2022 日板協発第4号

第45回 全国建築板金競技大会
「技能競技の部 (ZIC)」 課題への質問と回答①②

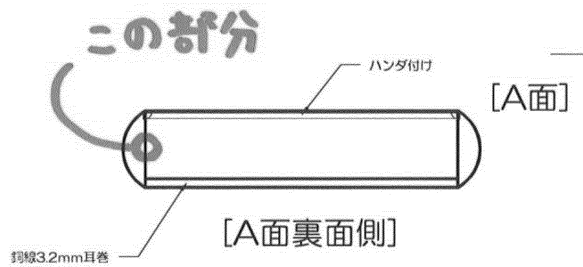
<質問 技能競技①>

上図、A面裏面側の丸印部分について“ハンダ付け”は必要でしょうか。

<回答 技能競技①>

丸印部分の“ハンダ付け”は必要です。

[D-D'詳細図]

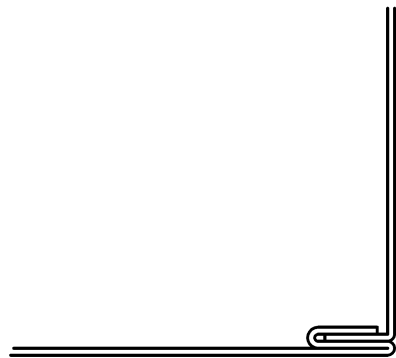
<質問 技能競技②>

上図、D-D' 詳細図丸印部分の“ハンダ付け”指示について、“ハンダ付け”不可ではないか。

<回答 技能競技②>

大変失礼いたしました、丸印部分の“ハンダ付け”指示は誤りでした。

当該部分の“ハンダ付け”は“ハンダ付け無し”に訂正となります。

[D-D'詳細図]

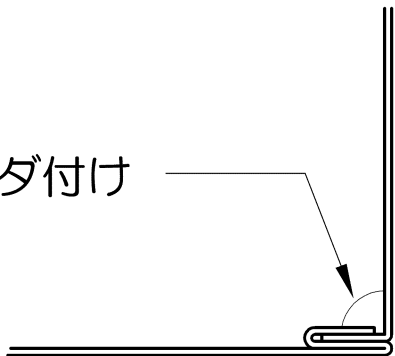
訂正：ハンダ付け無しになります。

(誤)

(正)

[D-D'詳細図]

[A面裏面側]

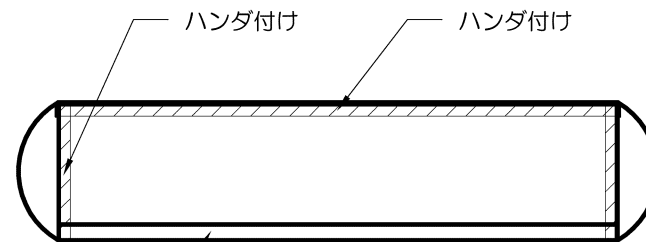
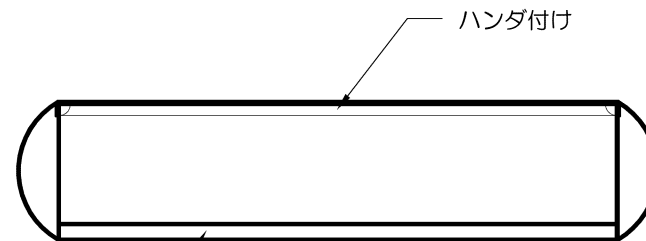
訂正：ハンダ付け箇所になります。

(正)

銅線3.2mm耳巻
